Szám: \_\_\_\_\_ / 2018.

Előkészítésben közreműködött:  
Baranyi Lajosné osztályvezető**ELŐTERJESZTÉS**  
**Hatvan város területét érintő forgalomtechnikai módosításokról**

2. melléklet

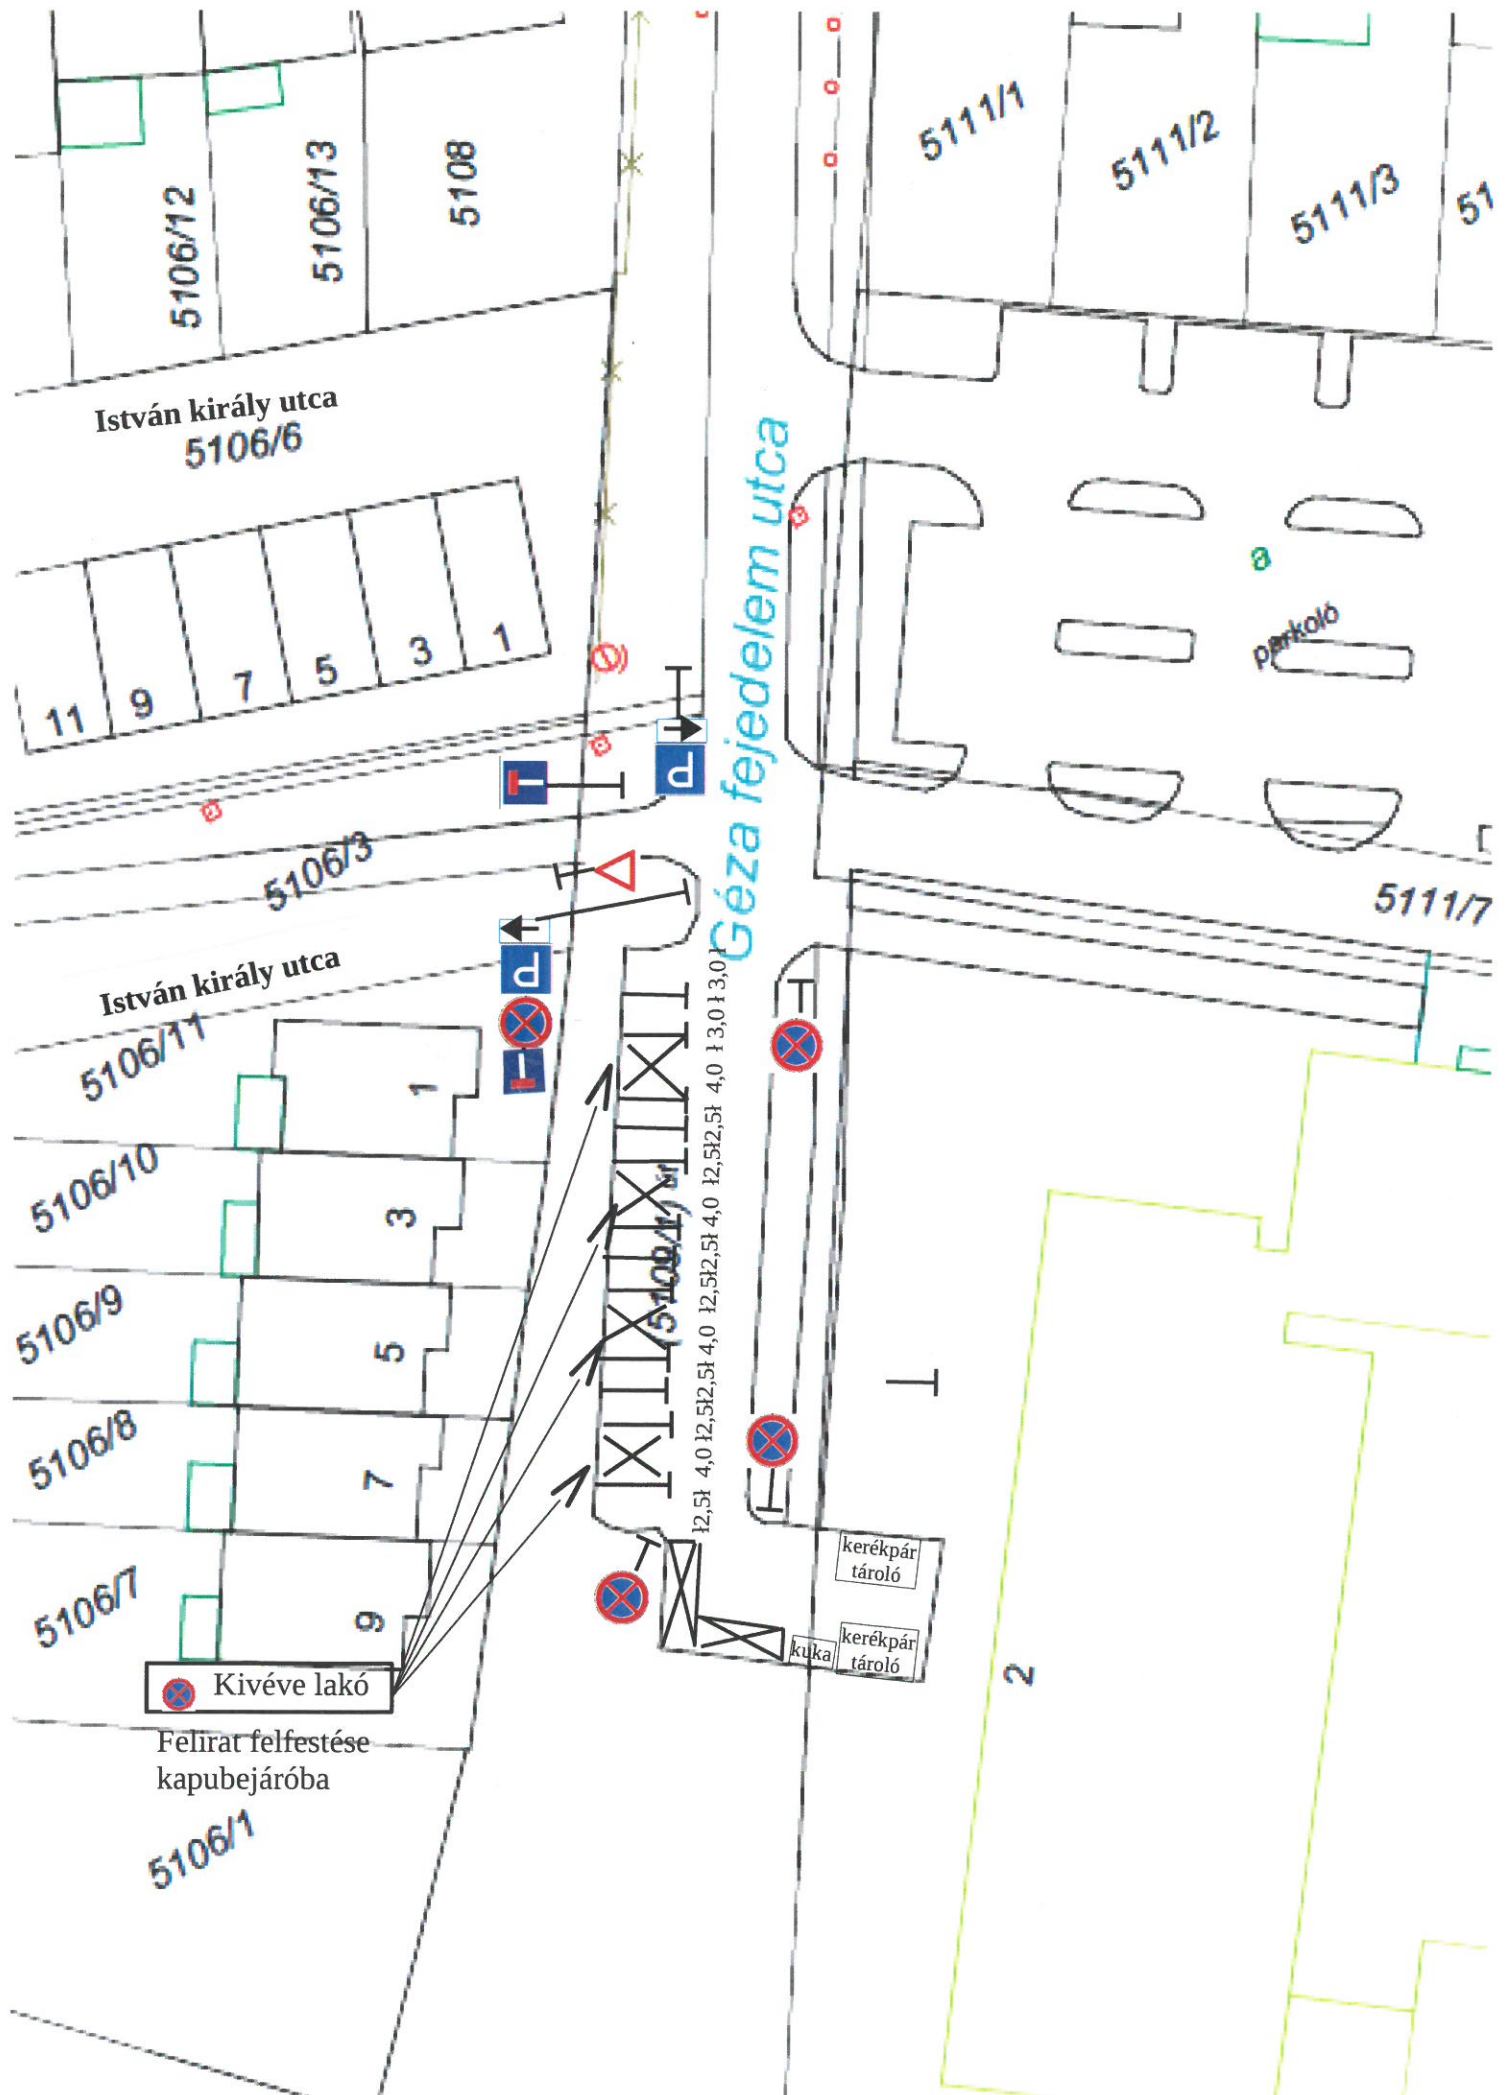
3. Felülvizsgálatra kerültek a Mészáros Lázár úton a 3,5 t -ás súlykorlátozás miatt kihelyezett jelzőtáblák. A Mészáros Lázár útra becsatlakozó utcákban nincs súlykorlátozás, ezért a Mészáros Lázár útig szabályosan közlekedhetnek a 3,5 t -nál nehezebb gépjárművek. A Mészáros Lázár úti kereszteződések elé kihelyezett jelzőtábláról tudja meg a gépjárművezető, hogy 3,5 t-ás súlykorlátozás miatt nem hajthat be a Mészáros Lázár útra, a kereszteződéstől már nem tud visszakanyarodni, sem tolatni, mert a mellékutcák szűkek és jellemzően egyirányúak. A gépjárművek ezért a jelenlegi kitéblázás miatt szabálytalanul kell, hogy áthajtsanak a kereszteződésekben. A 3,5 t-ás súlykorlátozó és kiegészítő jelzőtáblákat ezért a Mészáros Lázár útra a kereszteződések után szükséges át- és kihelyezni. (2. melléklet)

4. A Kölcsey Ferenc utca egy szakaszán és a Május 1. utcában is bevezetésre került a 3,5 t-ás súlykorlátozás. A táblák nem megfelelő helyre vannak kihelyezve. A táblák át- és kihelyezése szükséges. (2. melléklet)

5. A Mészáros Lázár útnak a Hatvani Csicsergő Óvoda előtti szakaszán sebességkorlátozás szükséges a gyermekek biztonsága érdekében. A jelenlegi táblázás nem megfelelő, ezért javasoljuk a „Gyermekek” és 30 km/h „Sebességkorlátozás” jelzőtáblák történő kihelyezését a Mészáros Lázár út Tompa Mihály utcai és Vasvári Pál utcai kereszteződésekben. (2. melléklet)

A Pénzügyi, Gazdasági és Városfejlesztési Bizottság a képviselő-testület, valamint szervei szervezeti és működési szabályzatáról szóló 35/2010. (XI. 26.) önkormányzati rendelet 6. melléklete szerinti átruházott hatáskörben eljárva úgy dönt, hogy a Hatvan, Mészáros Lázár útra érvényes 3,5 t -ás súlykorlátozó és kiegészítő jelzőtáblák a határozat melléklete szerinti helyszínrajzon jelölt helyekre kerüljenek át – és kihelyezésre.

A Pénzügyi, Gazdasági és Városfejlesztési Bizottság a képviselő-testület, valamint szervei szervezeti és működési szabályzatáról szóló 35/2010. (XI. 26.) önkormányzati rendelet 6. melléklete szerinti átruházott hatáskörben eljárva úgy dönt, hogy a Hatvan, Kölcsey Ferenc és a Május 1. utcára érvényes 3,5 t -ás súlykorlátozó és kiegészítő jelzőtáblák a határozat melléklete szerinti helyszínrajzon jelölt helyekre kerüljenek át – és kihelyezésre.

A Pénzügyi, Gazdasági és Városfejlesztési Bizottság a képviselő-testület, valamint szervei szervezeti és működési szabályzatáról szóló 35/2010. (XI. 26.) önkormányzati rendelet 6. melléklete szerinti átruházott hatáskörben eljárva úgy dönt, hogy a Hatvan, Mészáros Lázár úton a Hatvani Csicsergő Óvoda előtti szakaszra legyen kihelyezve „Gyermekek” és 30 km/h „Sebességkorlátozás” jelzőtábla a határozat melléklete szerinti helyszínrajzon jelölt helyekre.
